## 改善箇所説明図：エアインレットホース

### 基準不具合発生箇所

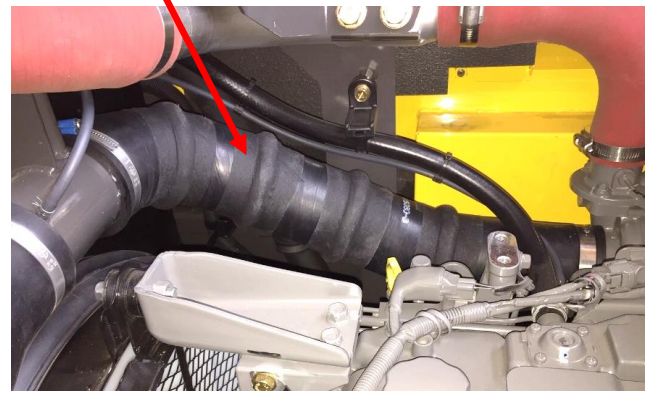
（ アスファルトフィニッシャのブローバイ・ガス還元装置において、エアインレットホースの材質が不適切なため、当該ホースの劣化が早まり、当該ホースに亀裂が生じるものがある。そのため、エア漏れが発生して排出ガス規制値を満足しなくなるおそれがある。 ）

全車両、当該エアインレットホースを対策品に交換する。

識別：ステッカーの他、エアインレットホースの形状で識別する。
